改善箇所説明図

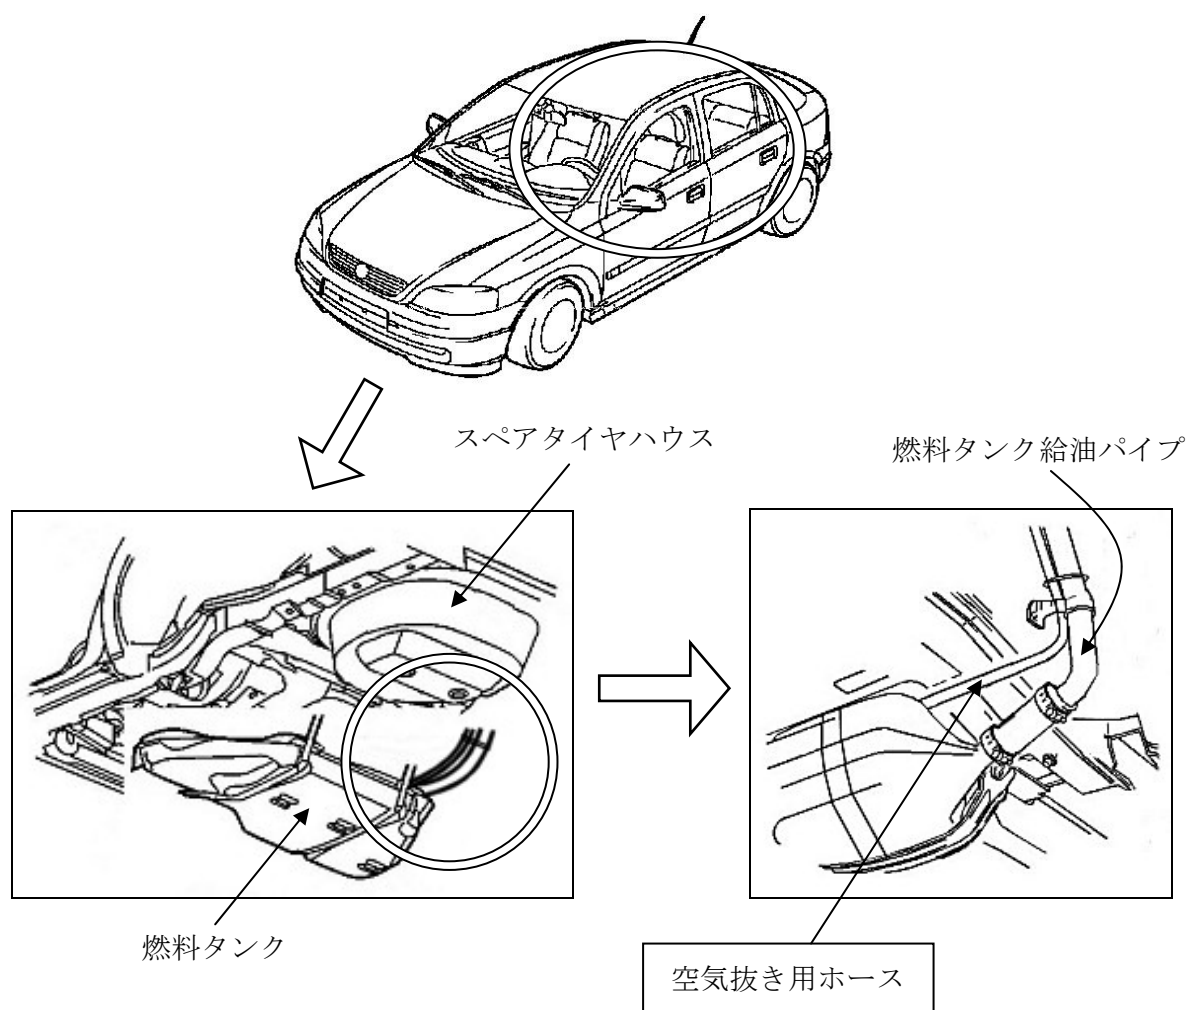
基準不適合発生箇所

燃料タンクの空気抜き用ホース（ベントホース）の材質が不適切なため、当該ホースがオゾンにより劣化し、亀裂が生じるものがある。そのため、そのまま使用を続けると、満タンに給油した際、燃料が漏れるおそれがある。

全車両、燃料タンクの空気抜き用のホースを対策品と交換する。
